**DETERMINAZIONE DEL DIRIGENTE SERVIZIO VIA/VINCA 7 agosto 2025, n. 357**

**[ID VIP 13586] - Parco eolico denominato “CANOSA CEFALICCHIO”, costituito da 18 aerogeneratori di potenza nominale pari a 4,4 MW, per una potenza complessiva di 79,2 MW, integrato da un sistema di accumulo (BESS) di potenza pari a 18,03 MW, e delle relative opere di connessione alla RTN, da realizzarsi nei Comuni di Canosa (BT) e Andria (BT).**

**Proponente: AVENERGY S.R.L.**

**Relazione tecnica a supporto dell'istruttoria sul progetto  
ID\_VIP 13586**

Figura 2 – Interferenza degli aerogeneratori con il buffer di 3 km della Rete dei Tratturi

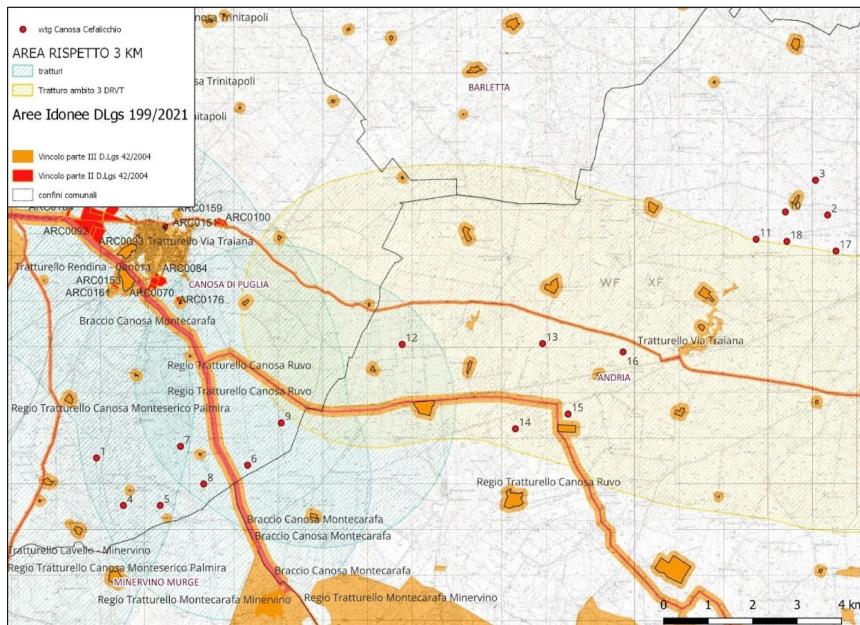
Nell'area di rispetto dei 3 km, **dodici aerogeneratori** interferiscono con i beni definiti nella parte II del D.lgs. 42/04.

- gli aerogeneratori **WTG 1, WTG 4, WTG 5 e WTG 7** interferiscono con l'area di rispetto del **Regio Tratturello Canosa - Monteserico - Palmira**;
- gli aerogeneratori **WTG 1, WTG 4, WTG 5, WTG 6, WTG 7, WTG 8 e WTG 9** interferiscono con l'area di rispetto del **Braccio Canosa - Montecarafa**;
- gli aerogeneratori **WTG 10 e WTG 9, WTG 6, WTG 7, WTG 8 e WTG 12** interferiscono con l'area di rispetto del **Regio Tratturello Canosa - Ruvo**.

- gli aerogeneratori **WTG 12, WTG 13, WTG 14, WTG 15 e WTG 16** interferiscono con l'area di rispetto del **Tratturello via Traiana**, inserito nell'ambito di approfondimento n. 3 del Documento Regionale di Valorizzazione dei Tratturi della Regione Puglia.

**Si ritiene opportuno che il proponente approfondisca la tutela dei tratturi nei Piani Comunali Tratturi dei comuni di Canosa e Andria, al fine di chiarire l'effettiva classificazione.**

Figura 3 – Interferenza area di progetto con area buffer 5.000 m della zona IBA 135

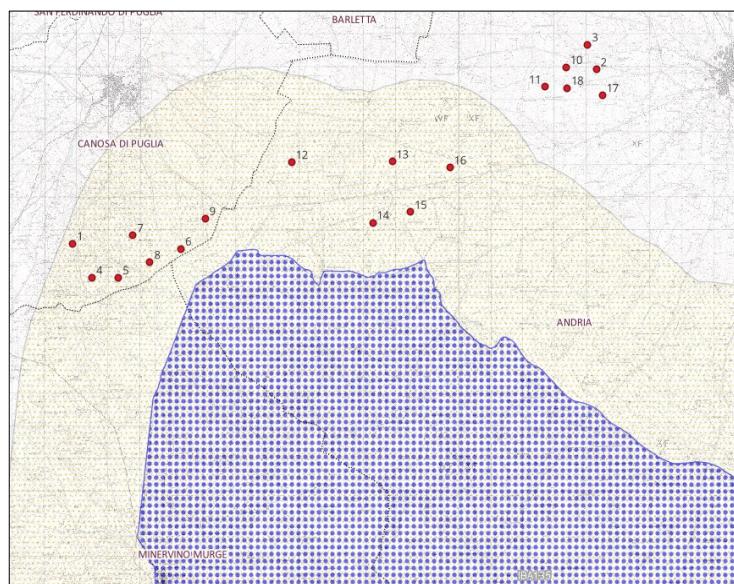
In prossimità dell'area di progetto è localizzata l'**IBA n. 135 – Murge**, rispetto alla quale 12 aerogeneratori (**WTG 1, 4, 5, 6, 7, 8, 9, 12, 13, 14, 15 e 16**) risultano situati a meno di 5 km di distanza.

Tale condizione comporta l'obbligo di redazione della Valutazione di Incidenza Ambientale (VincA). Dall'analisi della documentazione progettuale risulta che è stato predisposto il relativo elaborato: **W-CNS-A-IA-RE-05\_Studio di Incidenza Ambientale\_signed.pdf**

Figura 4 – Stralcio Aree Non Idonee FER DGR 2122

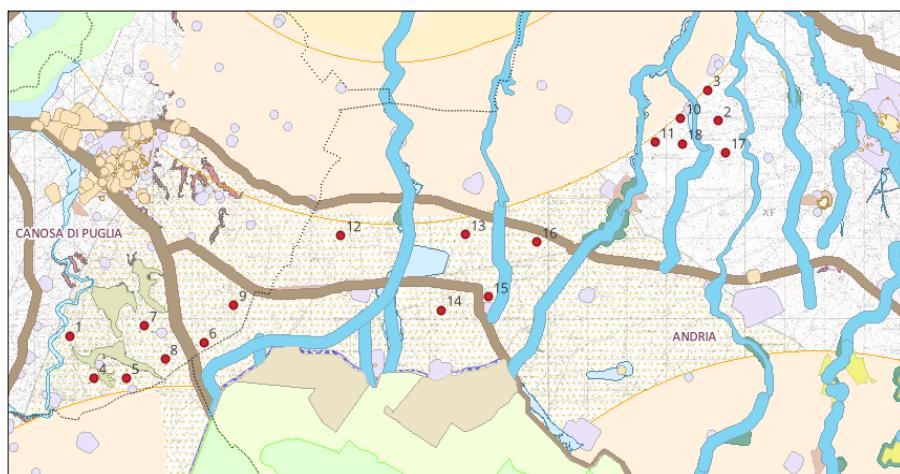
L'area ricade in una zona vocata alla produzione di vini di qualità, tra cui le denominazioni **DOC Moscato di Trani, Castel del Monte, Aleatico di Puglia**, e le **DOCG Castel del Monte Rosso Riserva, Castel del Monte Nero di Troia Riserva e Castel del Monte Bombino Nero**, nonché il vino **IGT Murgia**. Ai fini del progetto, è necessario attestare l'assenza di produzioni agricole a qualità certificata (Biologico, D.O.P., I.G.P., S.T.G., D.O.C., D.O.C.G.) all'interno delle aree direttamente interessate dall'intervento.

Tuttavia, è essenziale integrare la documentazione con evidenze concrete che attestino l'assenza di produzioni agricole di qualità certificata (Biologico, D.O.P., I.G.P., S.T.G., D.O.C., D.O.C.G.) nelle aree interessate dal progetto.

Figura 6 – Distanza minima tra aerogeneratori di 5-7 volte il diametro dell'aerogeneratore in direzione del vento prevalente e 3-5 in direzione perpendicolare

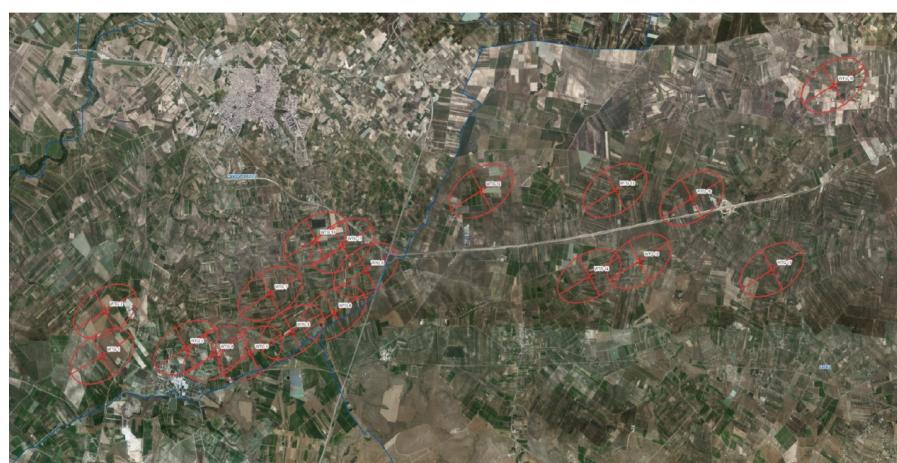
- Distanza minima tra aerogeneratori di 5-7 volte il diametro dell'aerogeneratore in direzione del vento prevalente e 3-5 in direzione perpendicolare;

**Requisito:**  $163 \text{ m} \times 5 = 815 \text{ m}$  -  $163 \text{ m} \times 3 = 489 \text{ m}$

**Il requisito è soddisfatto.**

Figura 7 – Potenziale ricettore (ID 58) interno al buffer della WTG 13

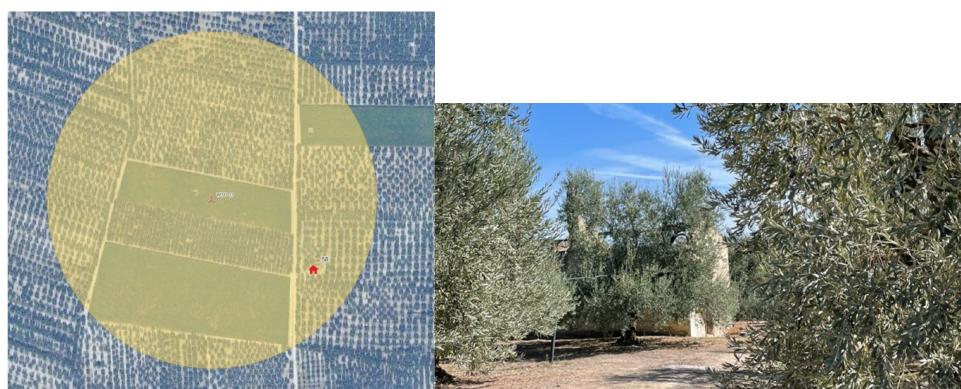
Nella documentazione è riportato che un solo edificio, identificato con il n. 58, ricade nel buffer della WTG 13 Tale edificio è parzialmente classificato come categoria catastale A04 e, in alcune parti, come F02. Dai sopralluoghi sul campo e dalle fotografie raccolte emerge che l'intera struttura attualmente si trova in stato di abbandono, risultando quindi inagibile.

Dalla verifica condotta sul sito della Regione Puglia (<https://webapps.sit.puglia.it/freewebapps/ImpiantiFERDGR2122/index.html>), si evidenzia che alcuni immobili ricadono nel buffer di 200 m di alcune WTG. Per tali immobili non è possibile determinare con certezza la loro destinazione catastale. A titolo esemplificativo, si riporta la verifica relativa all'aerogeneratore WTG 2, dalla quale risulta evidente la presenza di immobili all'interno del buffer di 200 m.

**Il proponente non ha fornito immagini cartografiche che consentano l'identificazione di tutti i ricettori riportati in tabella, ad eccezione del ricettore ID 58, per il quale è stata fornita anche una fotografia.**
